Coaxlink

快闪EEPROM更改说明

1633 Coaxlink Quad G3 , 1633-LH Coaxlink Quad G3 LH , 1637 Coaxlink Quad 3D-LLE

1629 Coaxlink Duo PCIe/104-EMB , 1634 Coaxlink Duo PCIe/104-MIL

视觉识别

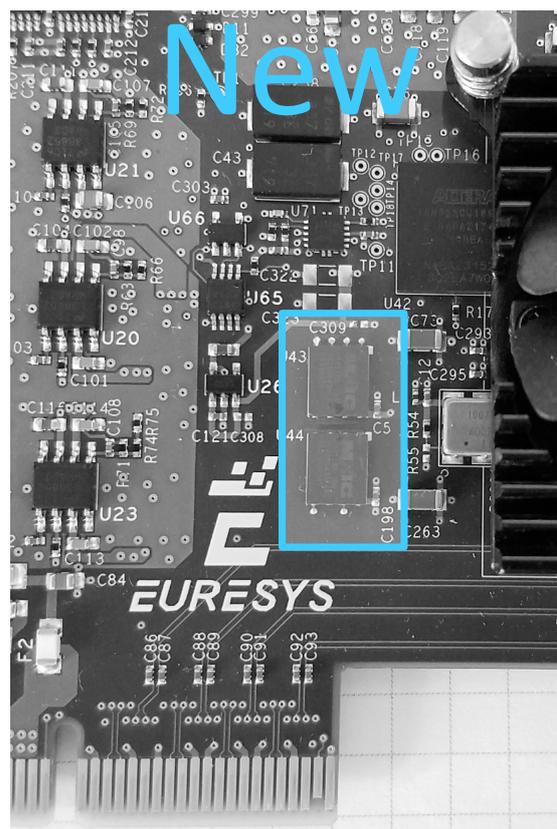
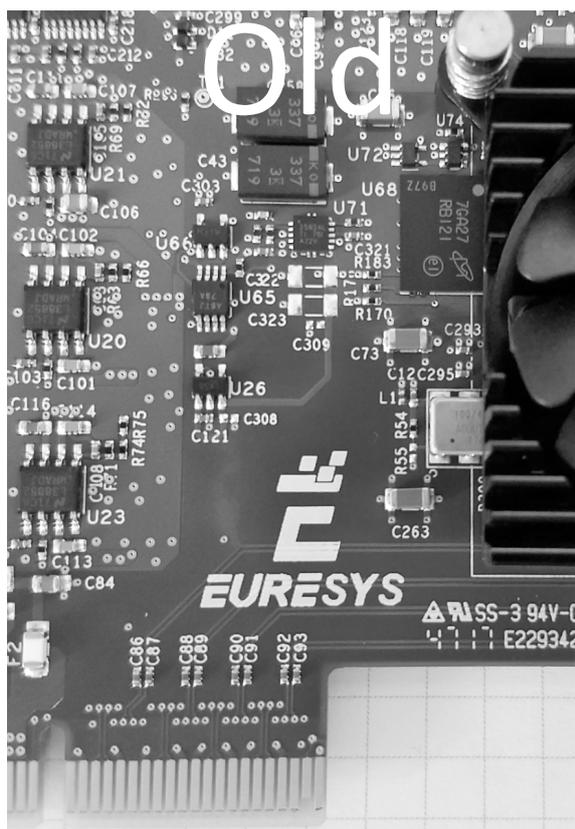
新的 **1633 Coaxlink Quad G3** , **1633-LH Coaxlink Quad G3 LH** 和 **1637 Coaxlink Quad 3D-LLE** 可通过位于风扇和PCI Express连接器之间的两个SPI闪存IC直观识别。请参见下图中的蓝色矩形：
